Hansuli maaüksuse ja lähiala detailplaneeringu kooskõlastamata jätmine

Olete taotlenud Transpordiametilt kooskõlastust Harju maakonna Jõelähtme valla Haapse küla Hansuli maaüksuse ja lähiala detailplaneeringule (katastritunnus 24501:001:2284, edaspidi *planeering*).

Joonis 2. Väljavõtte teevideost (mai 2024)

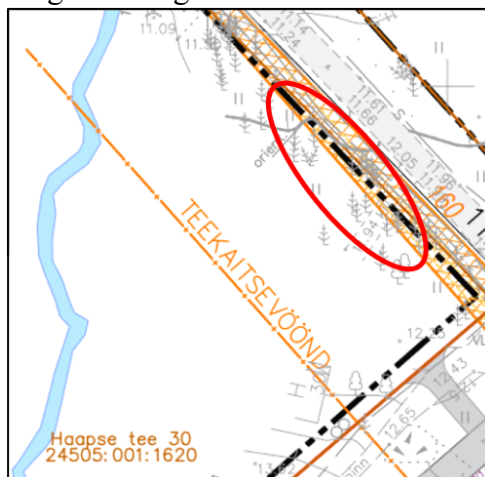
Oluline on märkida, et Metsalauri kinnistul (katastritunnus 24501:001:2285) asuv Metsalauri teelõik tuleb ümber ehitada jalgteele vastavaks, et oleks üheselt mõistetav, et perspektiivselt jääb see kasutusele ainult kergliikluseks (vt *joonis 2*).

Joonis 3. Väljavõtte planeeringu põhijoonisest

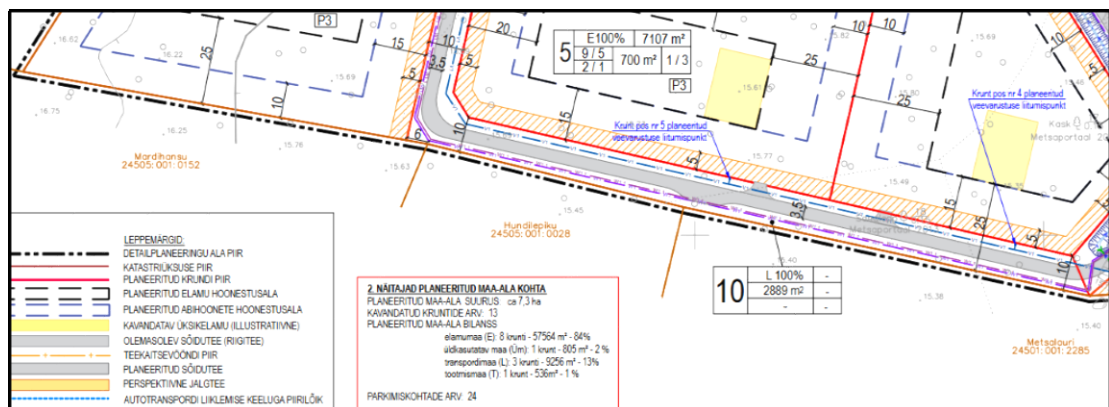
Samuti ei nähtu planeeringu põhijoonise väljavõttelt, et Haapse tee 30 kinnistu (katastritunnus 24505:001:1620) olemasolev ristumiskoht on kavandatud likvideerida (vt *joonis 3*). Joonisel näidata kõnealuse ristumiskoha likvideerimine, lisada vastav tingmärk ning selle selgitus.

Joonis 4. Väljavõte planeeringu põhijoonisest

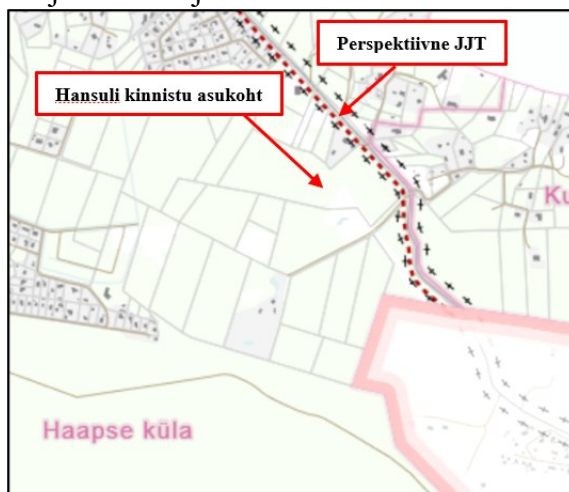
Planeeringu põhijoonisel näidatud liikluskorralduslik lahendus pole üheselt loetav ning seetõttu on vastuolus seletuskirjas tooduga. Joonisel on suur hulk kinnistuid, millele pole võimaldatud uut juurdepääsu (nt vt *joonis 4*).

Selgitame, et liikluskorralduslik lahendus peab olema terviklik, mistõttu tuleb kõikidele kinnistutele, millele on planeeringu raames ette nähtud uued juurdepääsud, lisada juurdepääsu tähistav tingmärk (tavaliselt „kolmnurk“) ning vastav selgitus.

Joonis 5. Väljavõtte koostatavast Jõelähtme üldplaneeringust

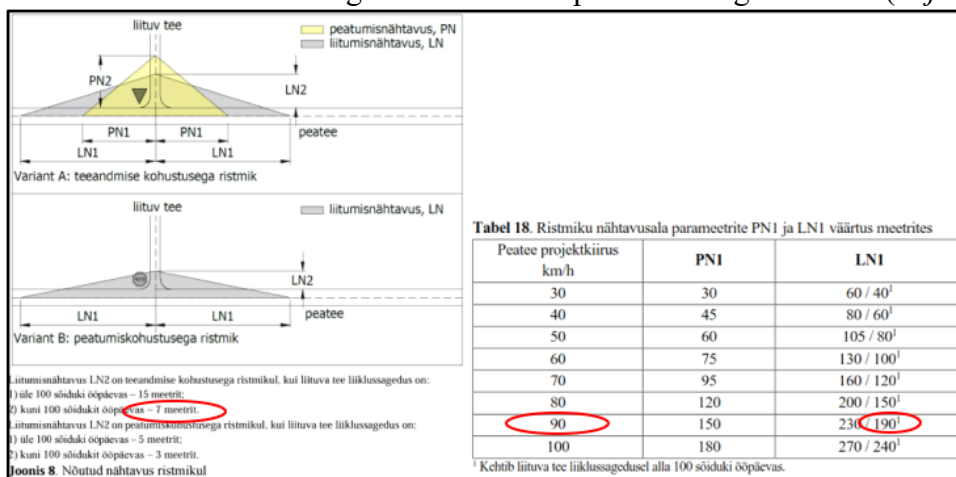
Täpsustada, kas planeeringu põhijoonisel näidatud *JJT* osa väljaehitamine on arendaja kohustus või näidata see planeeringus perspektiivsena võttes arvesse Jõelähtme valla koostamisel oleva üldplaneeringu lahendust (vt *joonis 5*). Lisada vastav info seletuskirja p. 7 „Planeeringu elluviimise tegevuskava ja detailplaneeringu realiseerimisest tulenevate
